林州建筑职业技术学院四期工程A地块主要调整内容:

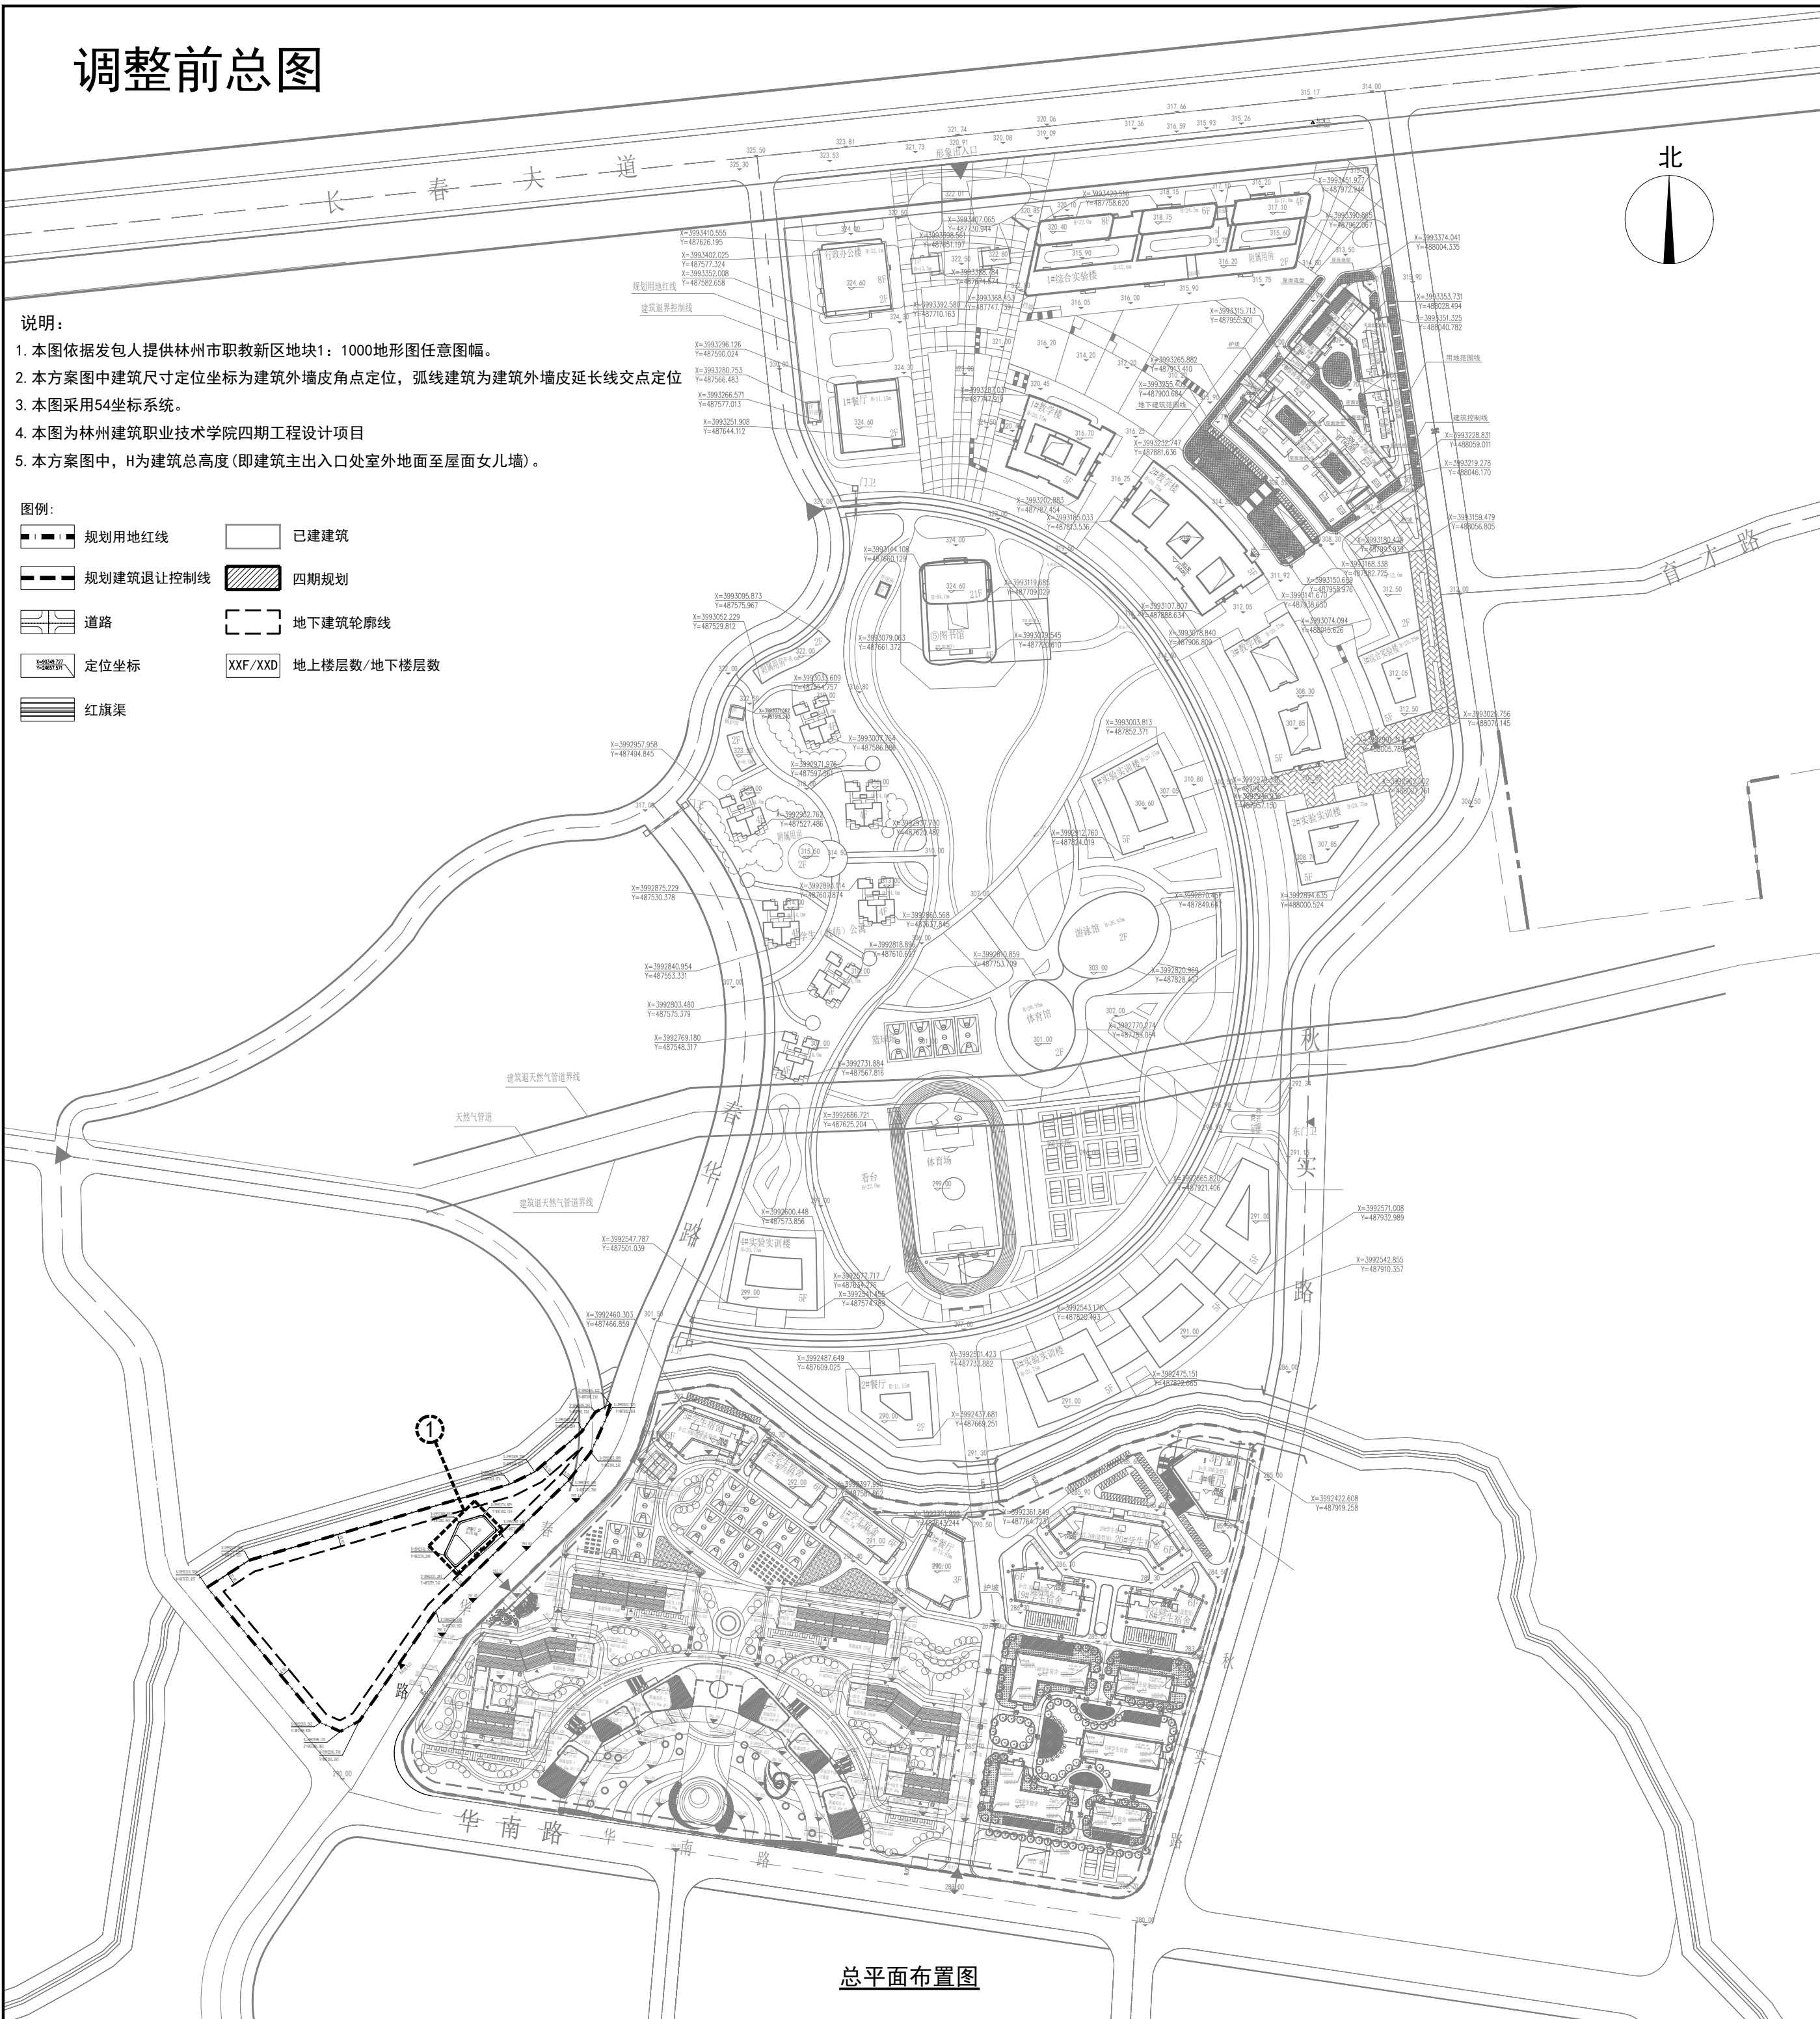
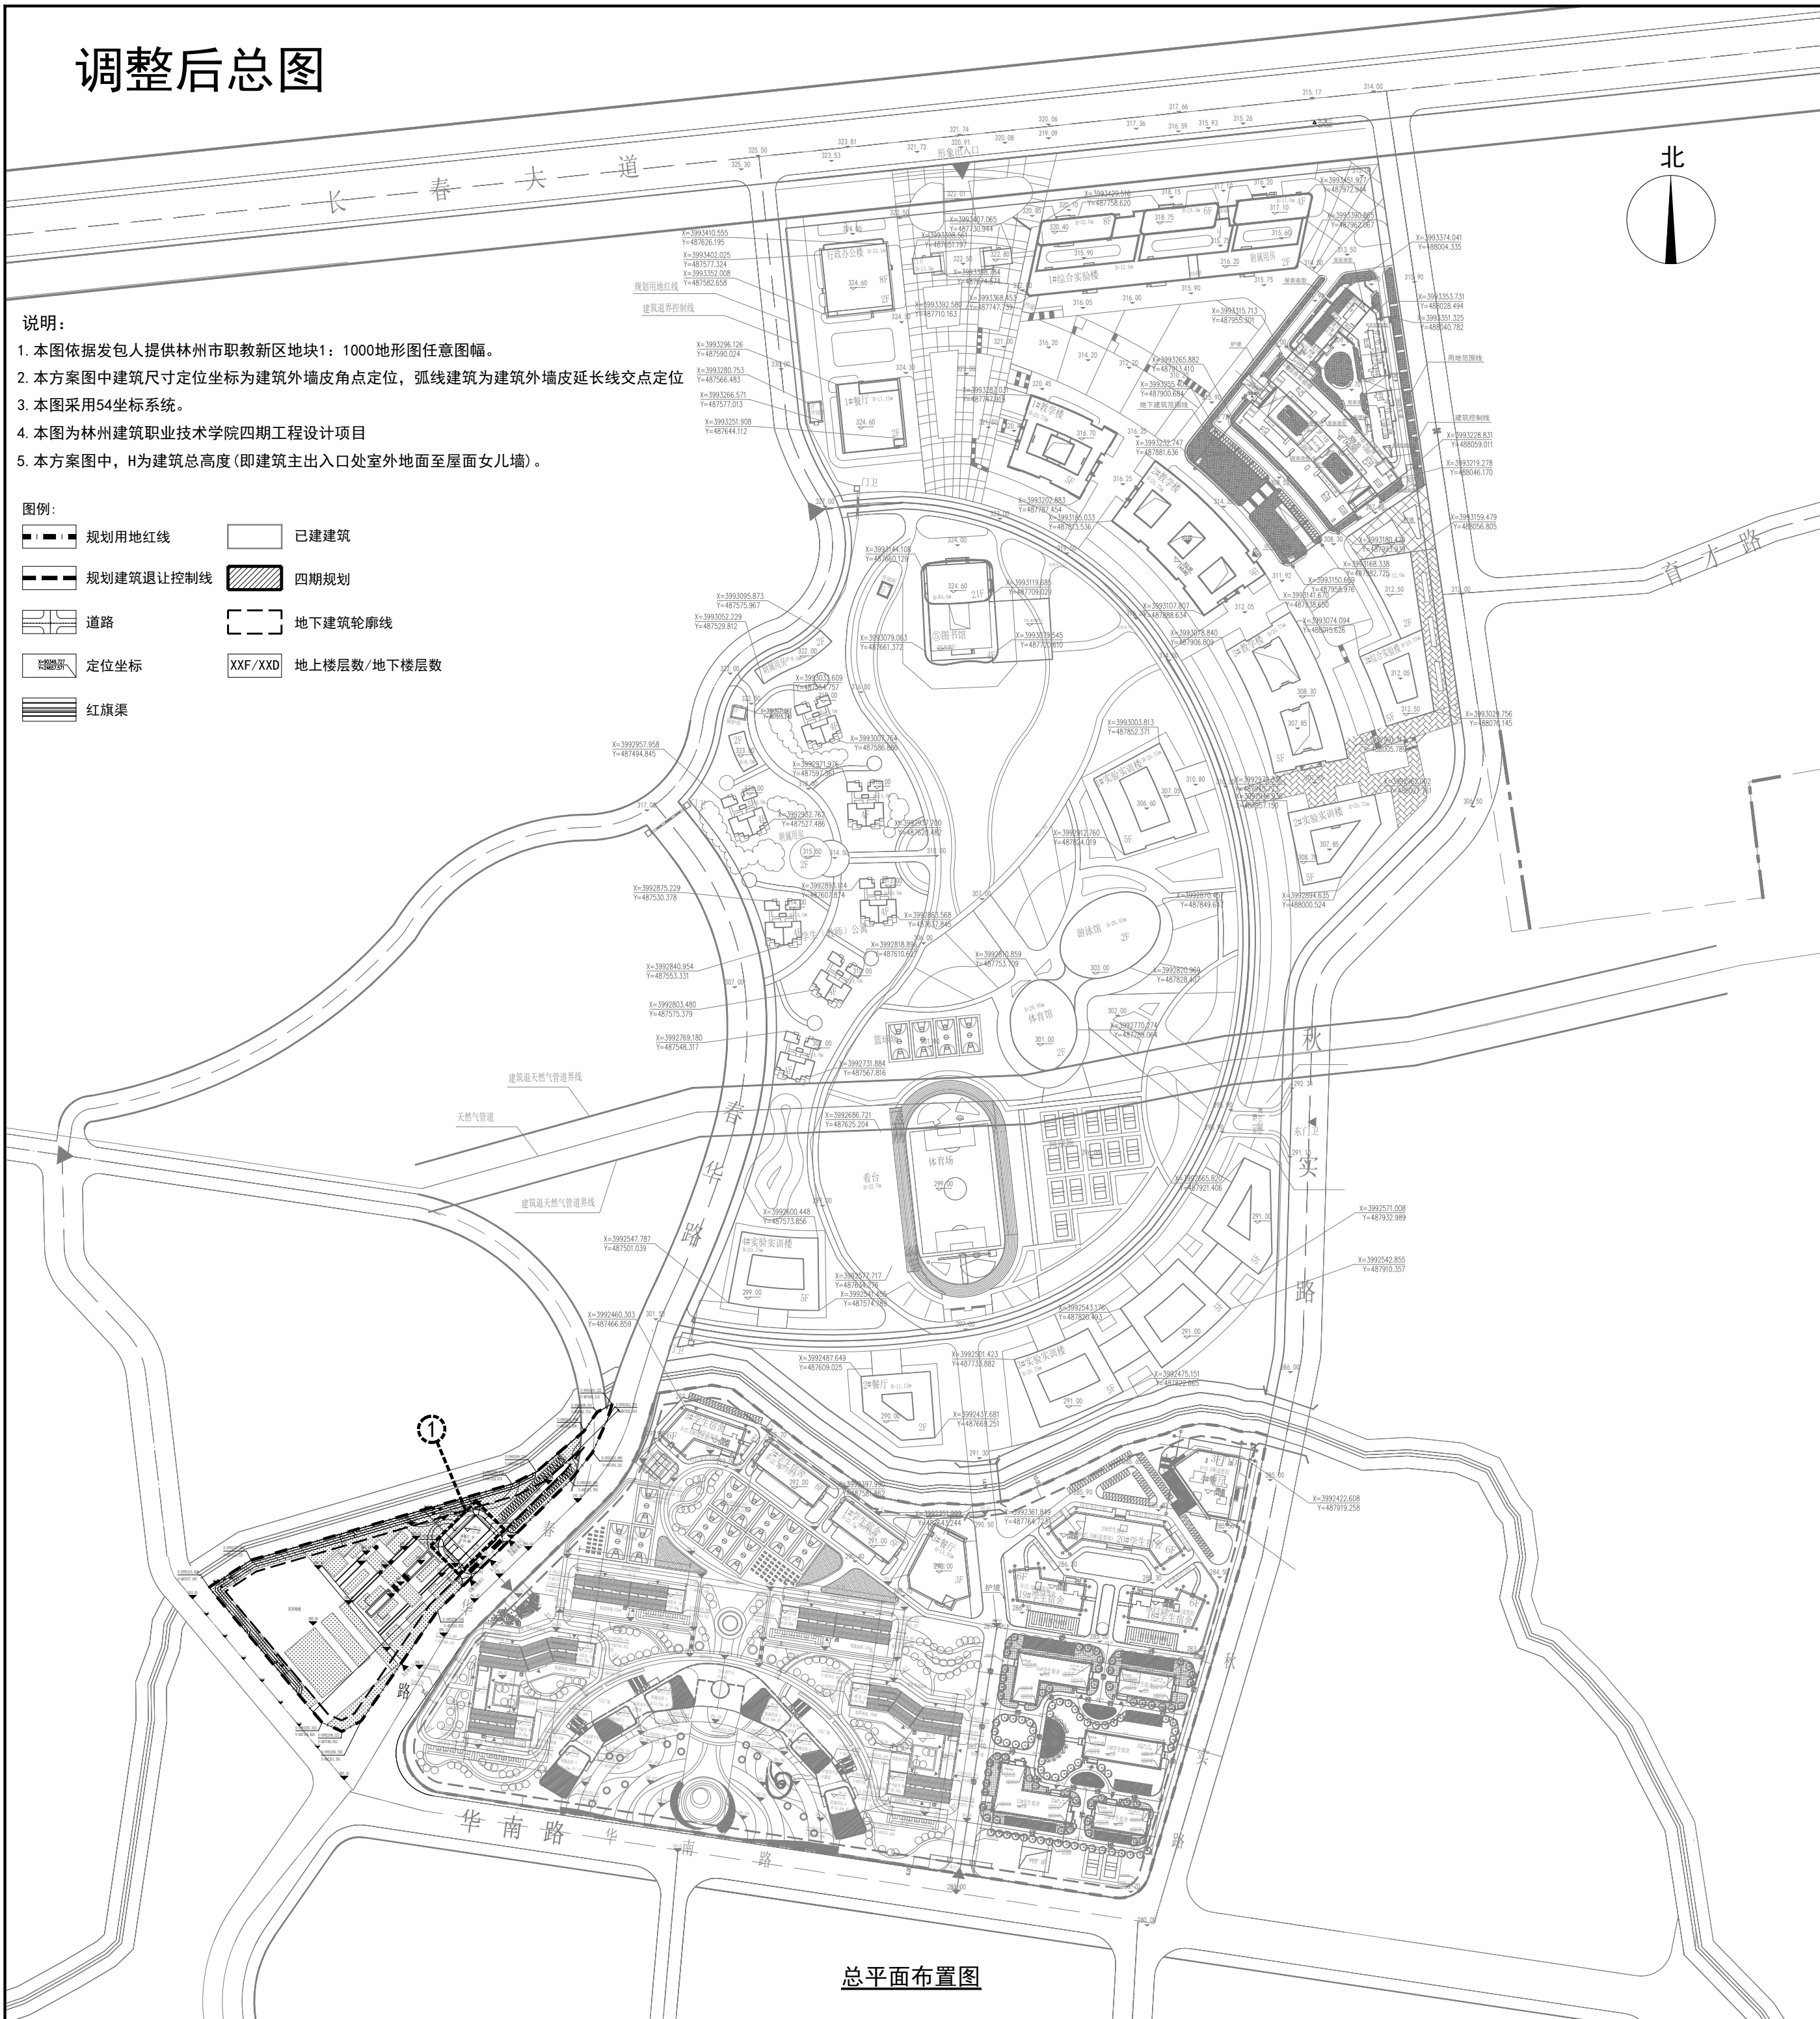
- ① A地块5#餐厅建筑由原来2F、建筑高度10.5米修改为3F、建筑高度为16.8米, A地块内总建筑面积保持不变。修改后院区其他指标不变, 各项技术指标满足控规要求。
